ZP.271. 2.2020AB

dotyczy: „Budowa infrastruktury turystycznej oraz zagospodarowanie terenu wzdłuż rzeki Warty w Uniejowie” etap II

Zamawiający działając zgodnie z art. 38 ust 1a oraz 2 odpowiada na pytania które wpłynęły do Zamawiającego

Pytanie nr 140

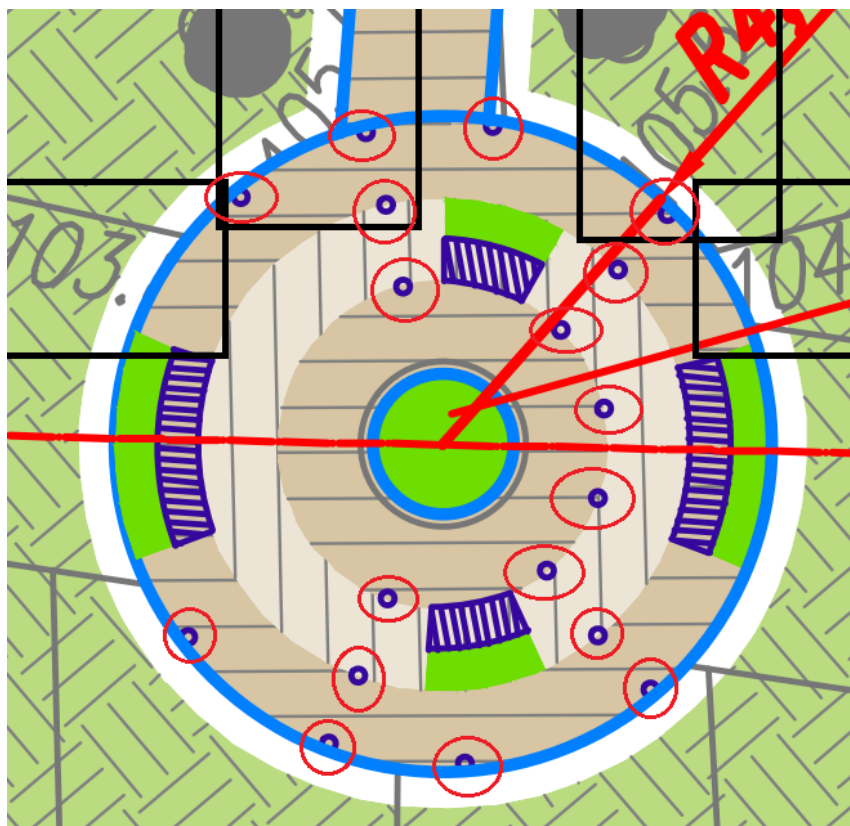
Prosimy o informację co znajduje się na rysunku załączonym powyżej w 18 czerwonych kółkach oraz o wskazanie ich parametrów technicznych.

Odpowiedź: Propozycja oświetlenia posadzkowego, rozmieszczenie powinno być regularne i promieniste

Pytanie nr 141 Dotyczy: Cz. I – Bulwary nad Wartą

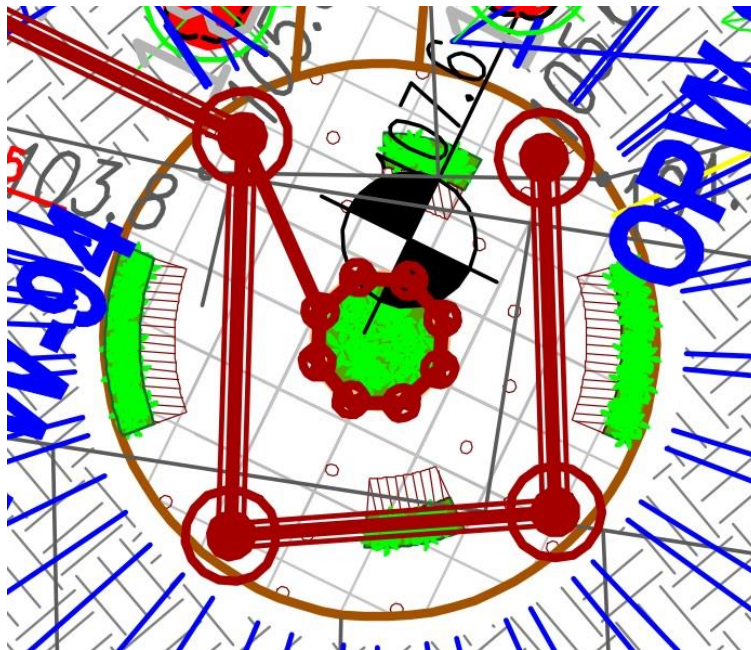
Prosimy o informację co znajduje się na rysunku załączonym powyżej dookoła środkowej części obsianej trawą z uwagi na użycie zbyt grubych linii i nieczytelność rysunków oraz o wskazanie ich parametrów technicznych.

Odpowiedź: Są to punkty świetlne.

Pytanie nr 143 Dotyczy: Cz. I – Bulwary nad Wartą

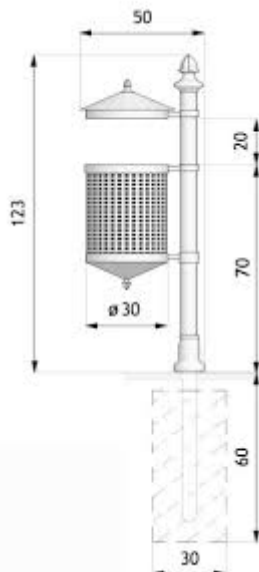
Na rysunku DWG PB Uniejów Bulwary wrysowano ogrodzenie w kolorze fioletowym, które przechodzi przez środek ławki wahadłowej oraz dwa zestawy zabawowe, dodatkowo też narusza obszar bezpieczeństwa każdego z urządzeń na placu zabaw. W ślad ogrodzenia należy również wykonać obrzeże gumowe. Prosimy o potwierdzenie, że ogrodzenie i obrzeże gumowe są wrysowane poprawnie oraz o wskazanie na rysunku miejsca gdzie znajduje się furtka, ponieważ przy furtce należy zamontować stojaki na rowery oraz tablice informacyjne.

Odpowiedź: Zamawiający załącza widok na plac zabaw. Linia filetowa jest na warstwie 000pomocnicza i nie wyświetla się przy druku, służy tylko i wyłącznie pomocniczo osobie rysującej PZT. Można ją wyłączyć przy oglądaniu DWG. Ogrodzenie należy wykonać w linii granicznej trawnika (zaznaczonej w załączniku).
